OBD 主线的改动

图 3

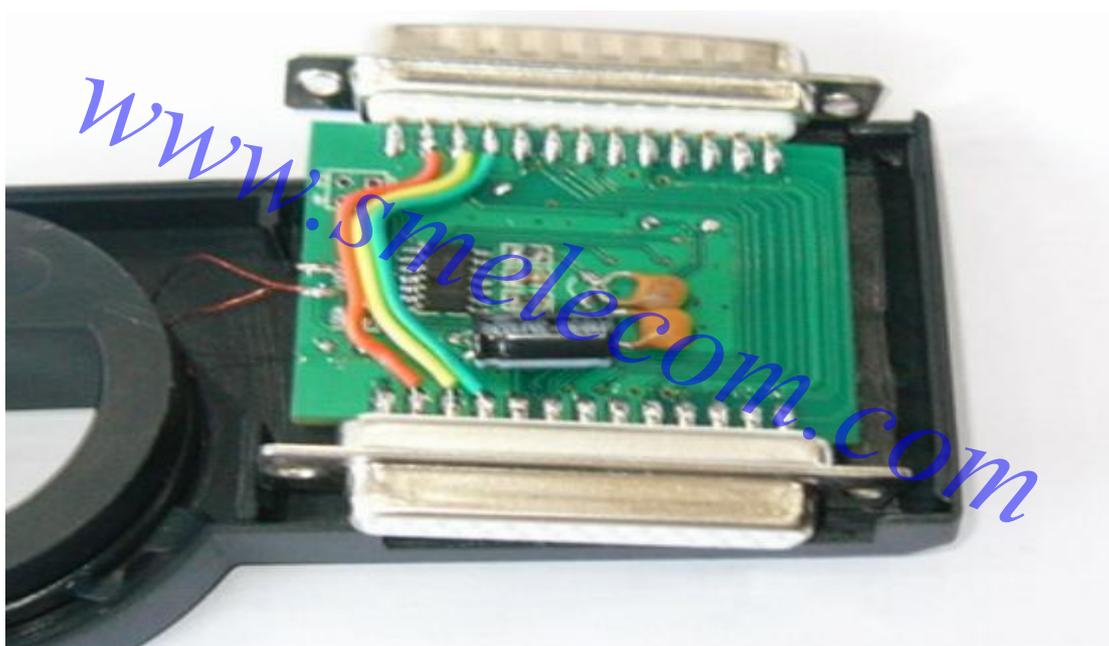
2011 年 12 月 19 日以前购买 Transponder 的用户要自行拆开适配器的外壳, 如下图 3 连线焊接三条连线 图中绿黄橙 (10, 11, 12 脚)。
